Modulo per la presentazione delle osservazioni per i piani/programmi/progetti sottoposti a procedimenti di valutazione ambientale di competenza statale

Valutazione di Impatto Ambientale (VIA) – art.24 co. 3 D. Lgs. 152/2006 e s.m.i.

Oggetto: [ID: 9796] Impianto eolico "Poggio Tre Vescovi" costituito da n. 11 aerogeneratori in Alta Valmarecchia nel comune di Badia Tedalda (AR). Procedimento di VIA/PNIEC. Proponente: Badia Tedalda Eolico S.r.l. Pubblicazione della documentazione integrativa ed avvio nuova consultazione del pubblico.

Si allegano solo alcune immagini del 2019 ante e del 2021 post opera dell' area dell' impianto Poggio Tre Vescovi da cui si evince quanto sia stato disboscato solo in quel tratto.

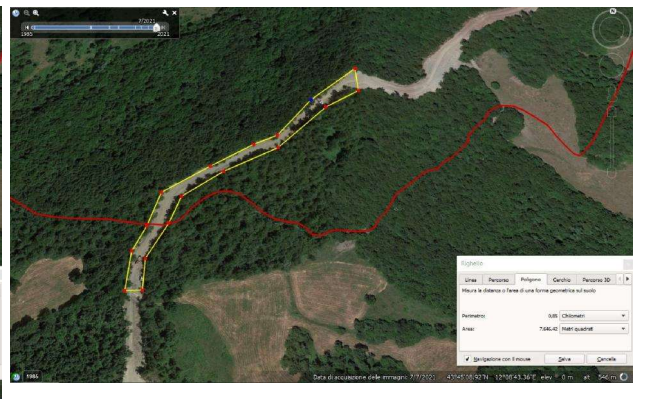
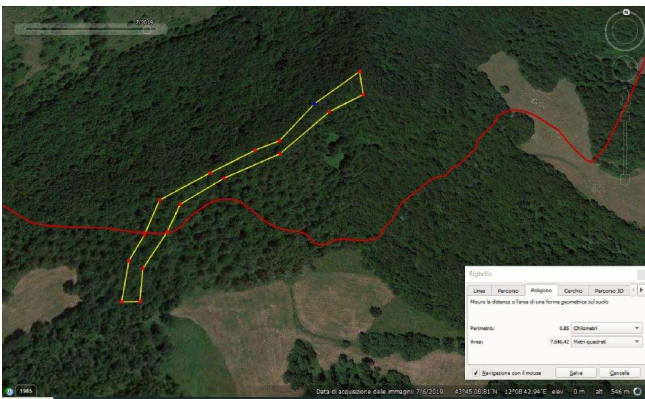
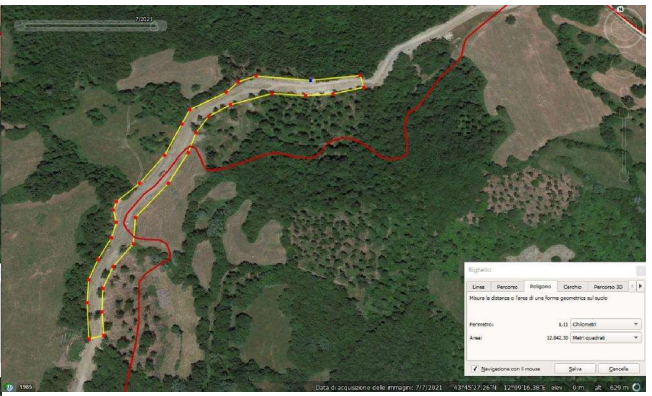
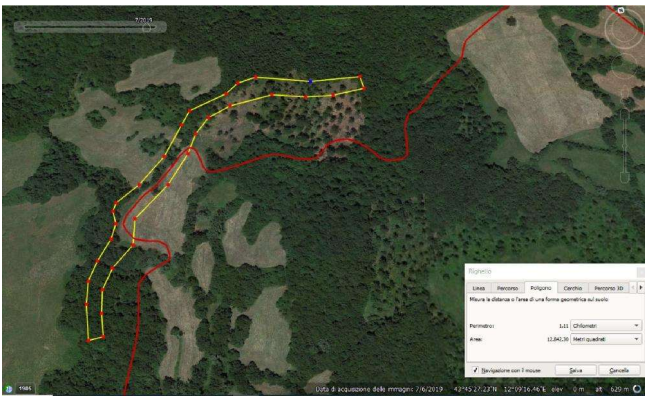
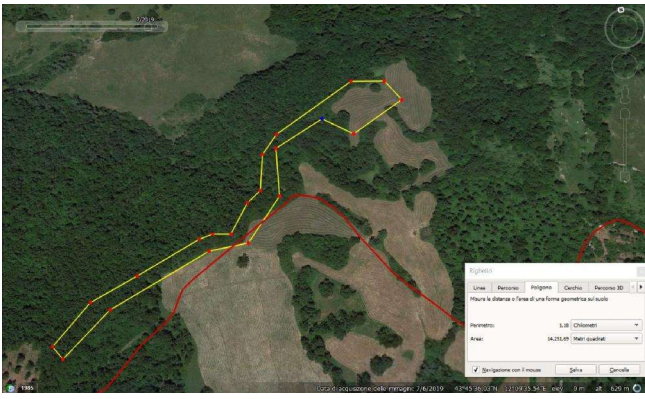
Già l' area che corre sul crinale dal Monte Loggio al Poggio tre Vescovi è stata pesantemente alterata con le opere del Metanodotto Rimini-Sansepolcro, la cui viabilità è stata completamente realizzata ex novo che ha comportato un enorme disboscamento per ettari di superficie forestale.

La costruzione del metanodotto oltre l' abbondante riduzione di superfici boscate per la realizzazione della viabilità e la posa delle condotte ha subito una pesante trasformazione e ora si vuole continuare ad imporre opere di trasformazione e disboscamento con un secondo impianto industriale senza considerare gli effetti cumulativi delle nuove opere su quelle già effettuate, in un area a grave rischio idrogeologico: chi si accollerà questo rischio?
